Variante B
Anlage 3

Städt. Gymnasium
Peter-Paul-Straße 13
52249 Eschweiler

Altbau Untergeschoss
Anbau Erdgeschoss

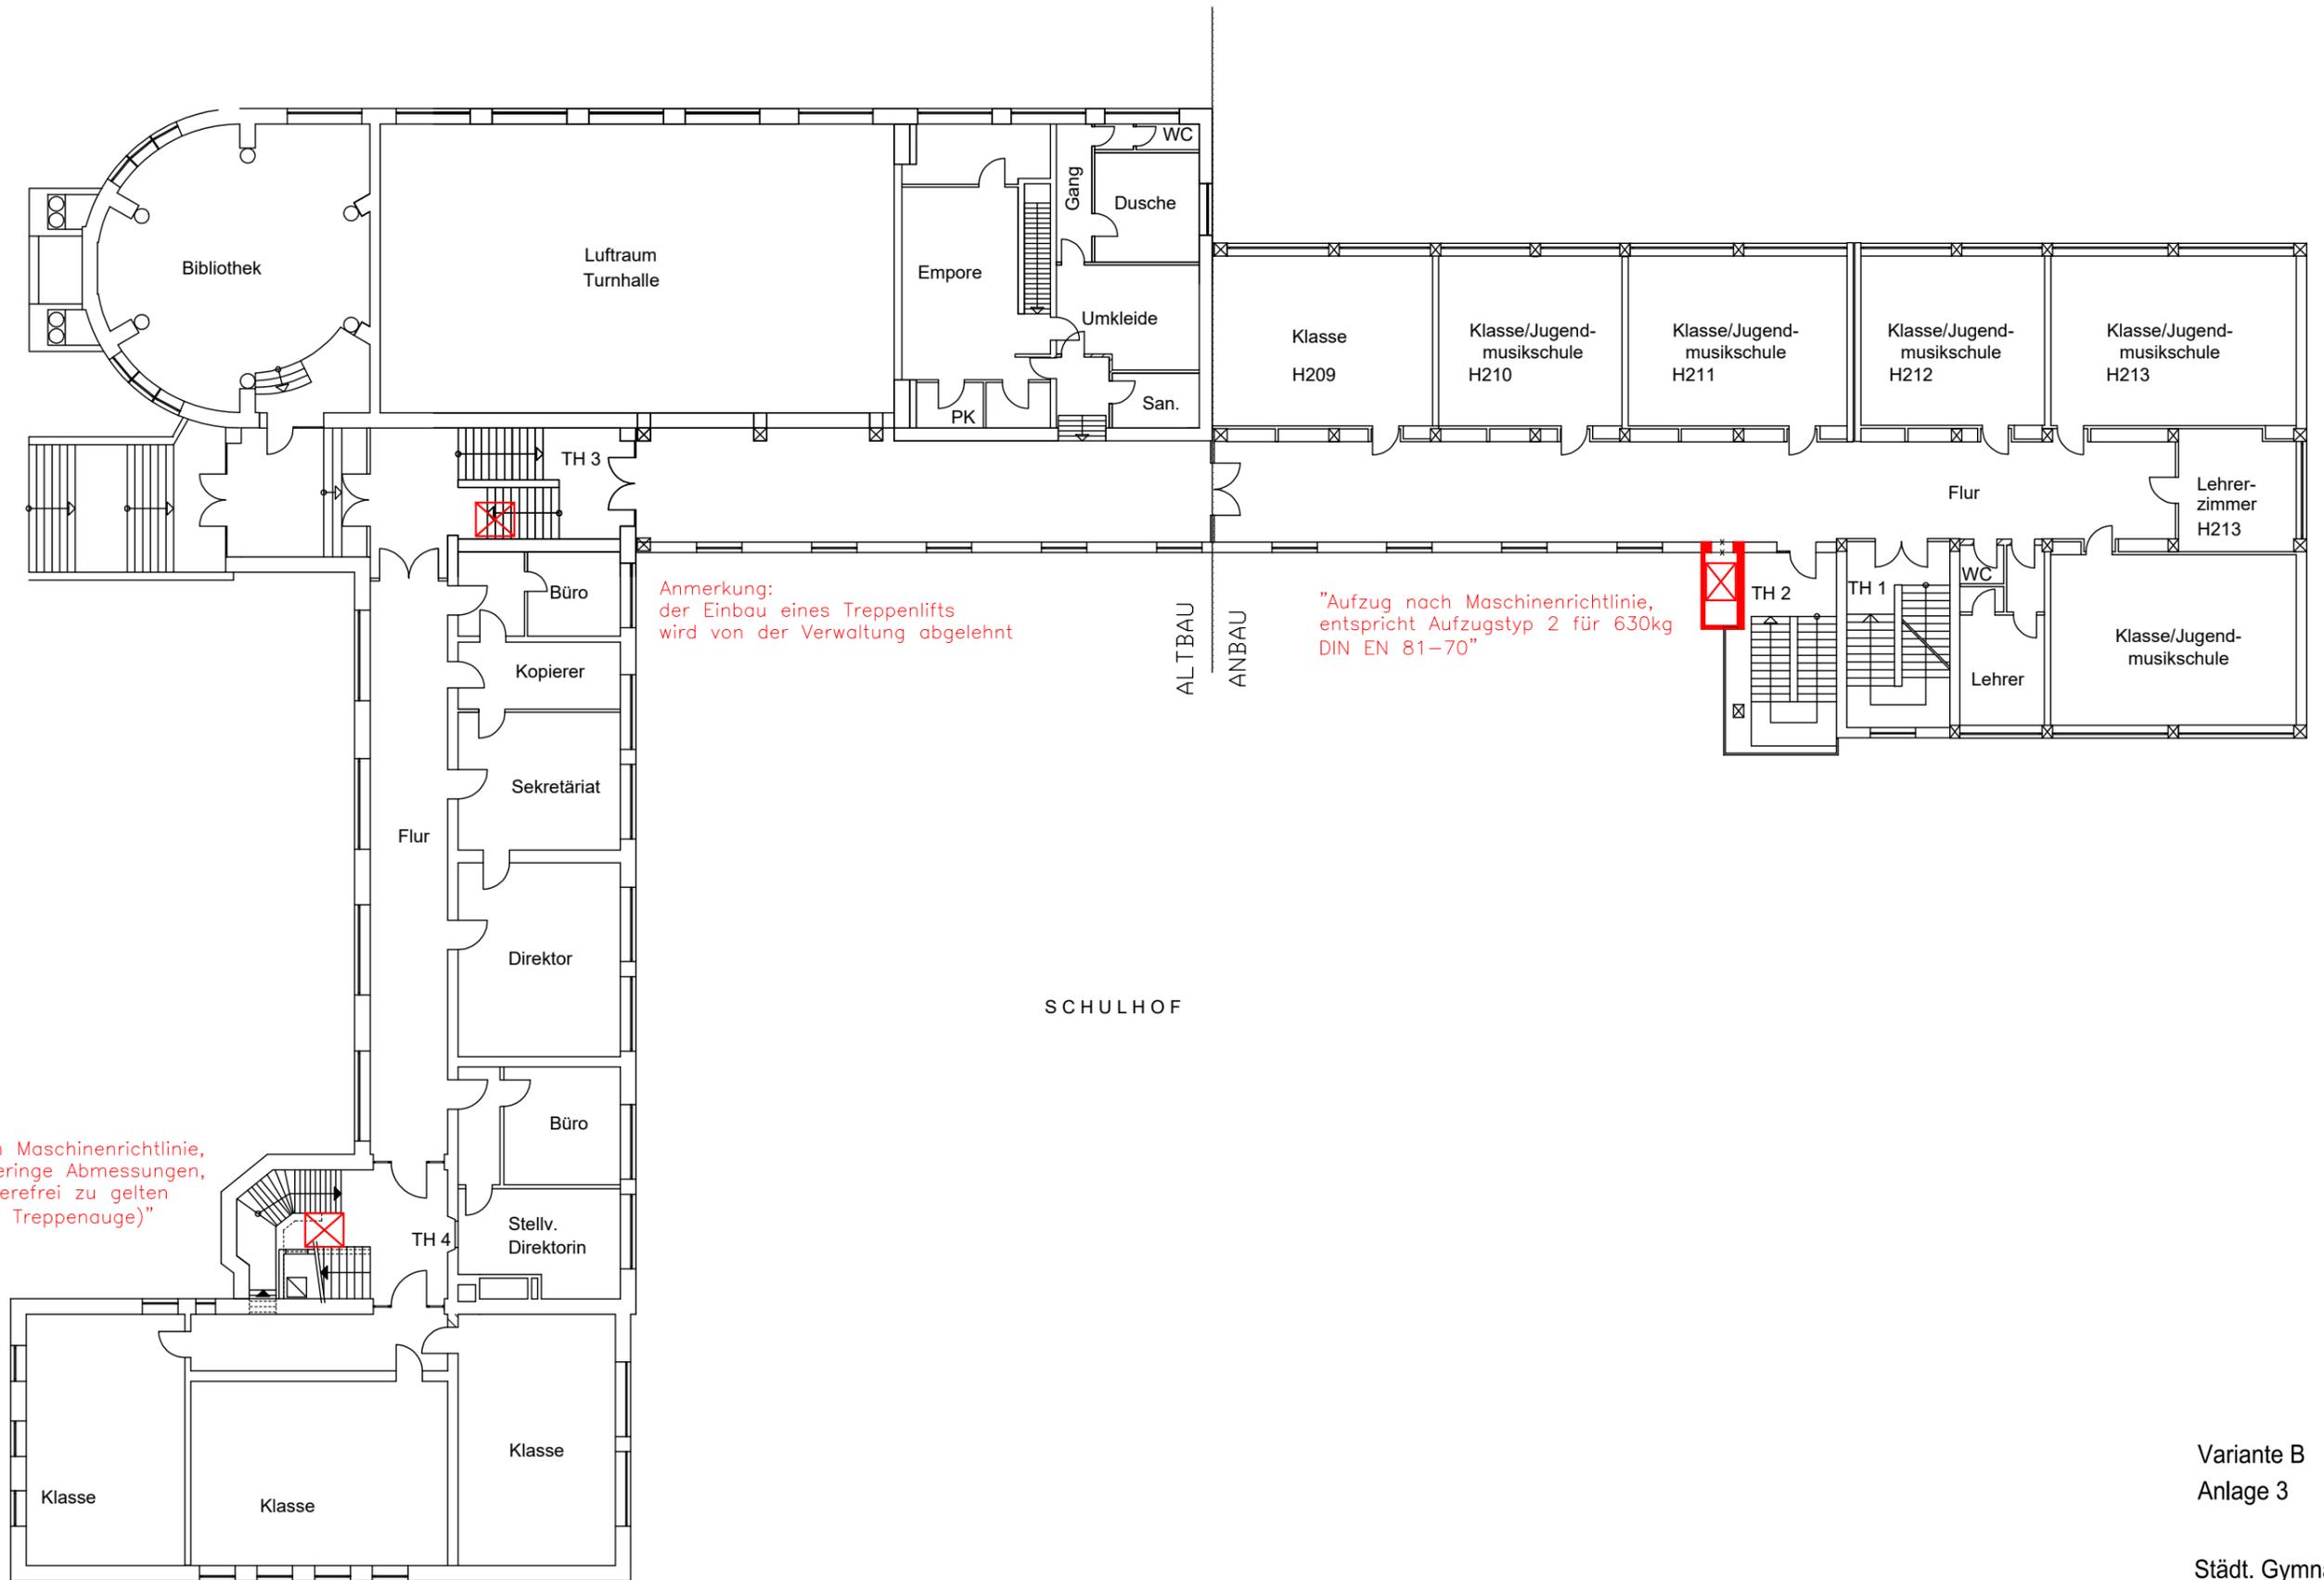
Anmerkung:
der Einbau eines Treppenlifts
wird von der Verwaltung abgelehnt

"Aufzug nach Maschinenrichtlinie,
entspricht Aufzugstyp 2 für 630kg
DIN EN 81-70"

"Aufzug nach Maschinenrichtlinie,
eventl. zu geringe Abmessungen,
um als barrierefrei zu gelten
(bestehendes Treppenauge)"

Anmerkung:
Zugangssituation
noch nicht geklärt

Altbau Erdgeschoss
Anbau 1.Obergeschoss

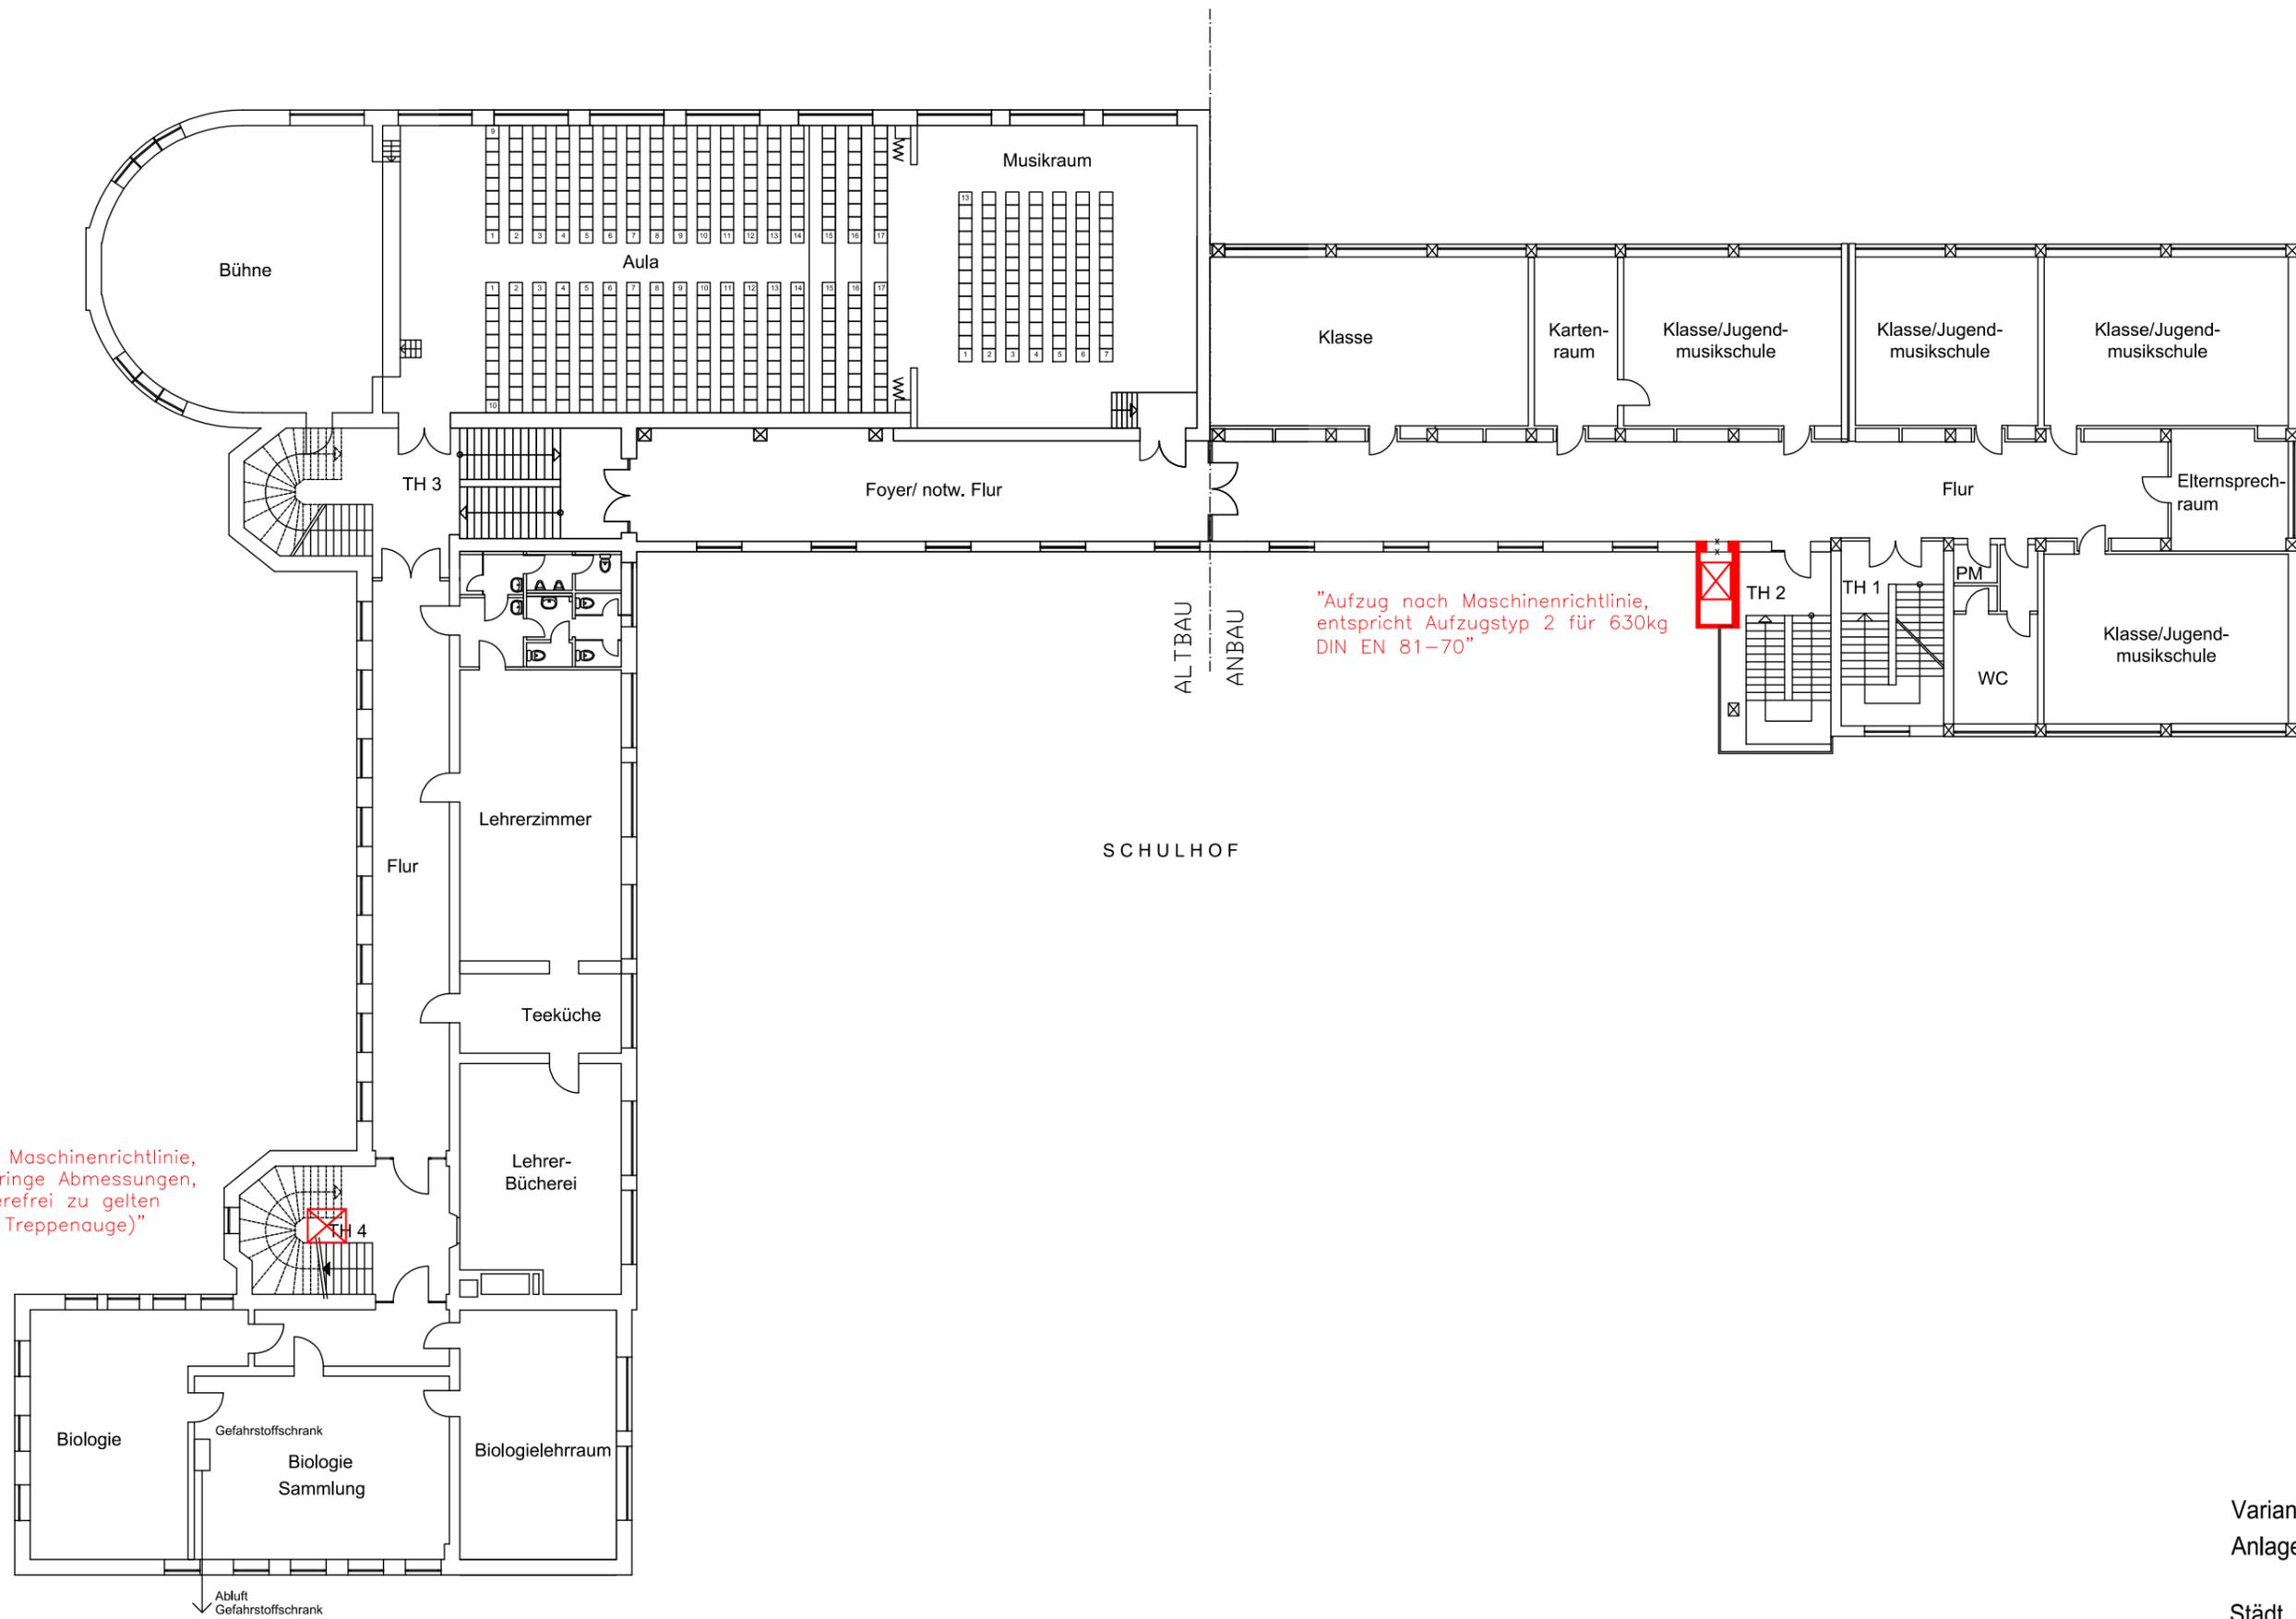
"Aufzug nach Maschinenrichtlinie, eventl. zu geringe Abmessungen, um als barrierefrei zu gelten (bestehendes Treppenauge)"

"Aufzug nach Maschinenrichtlinie, entspricht Aufzugstyp 2 für 630kg DIN EN 81-70"

Altbau 2. Obergeschoss
Anbau Dachgeschoss

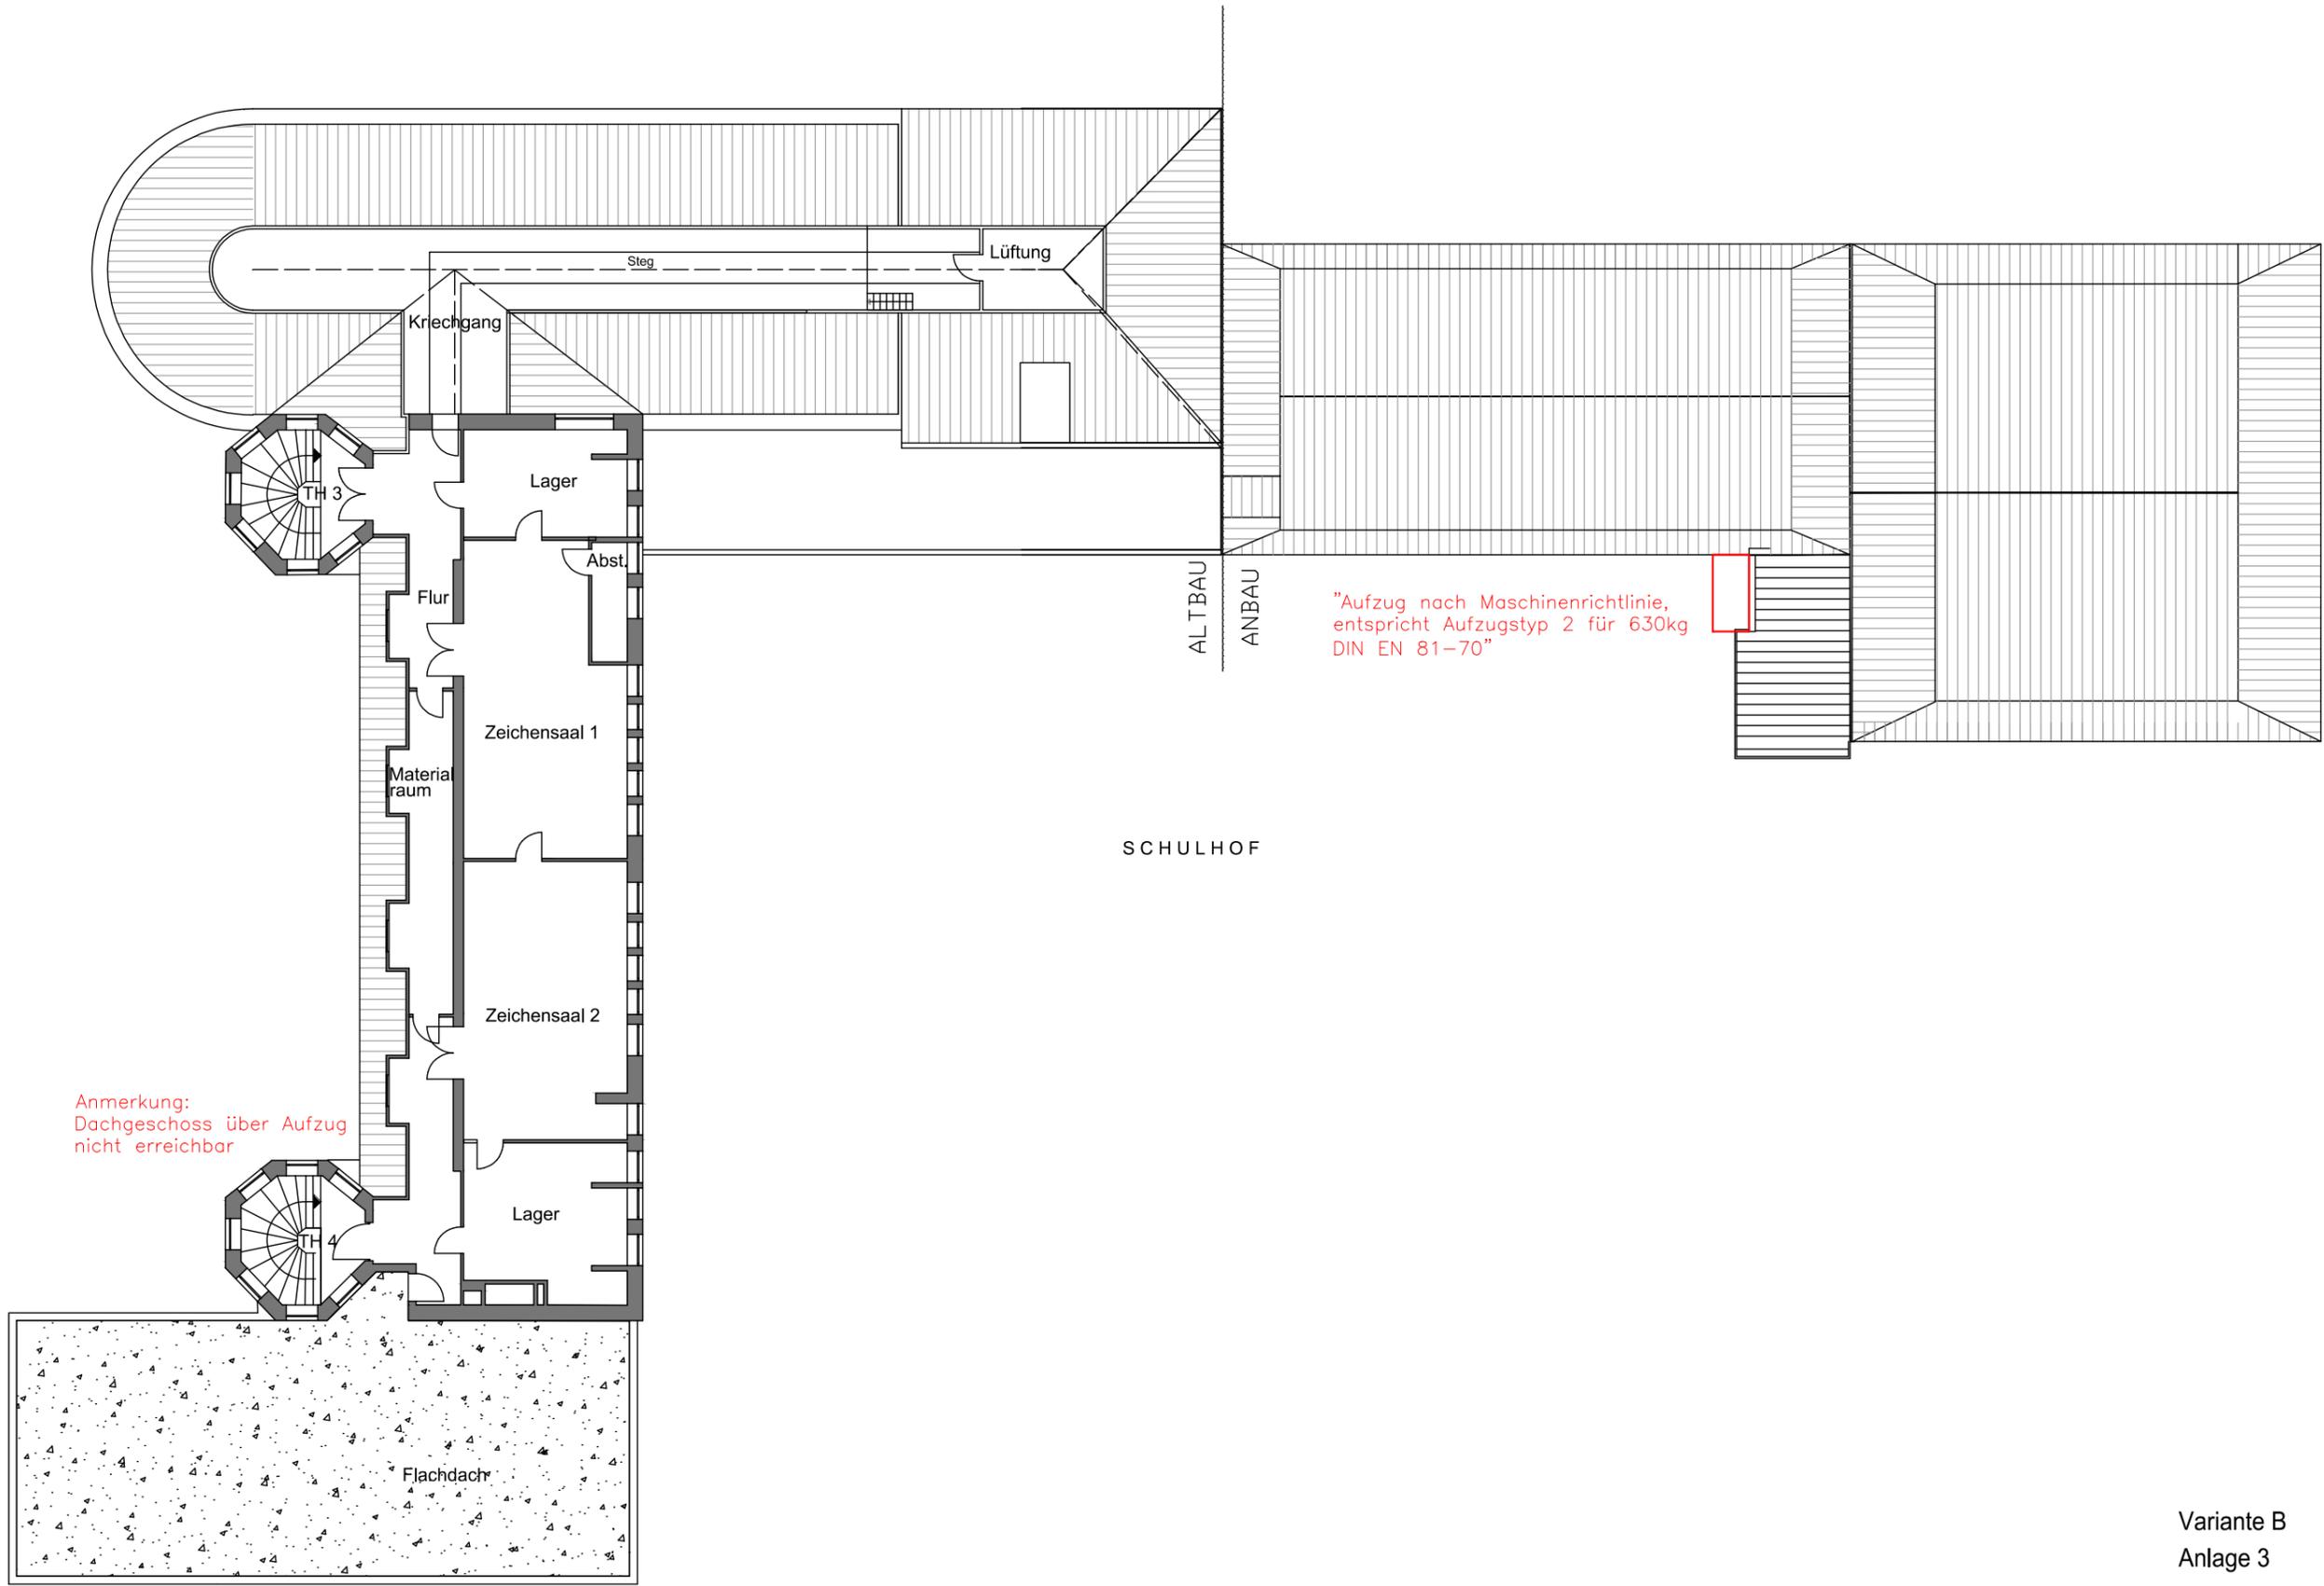
Anmerkung:
Dachgeschoss über Aufzug
nicht erreichbar

"Aufzug nach Maschinenrichtlinie,
entspricht Aufzugstyp 2 für 630kg
DIN EN 81-70"
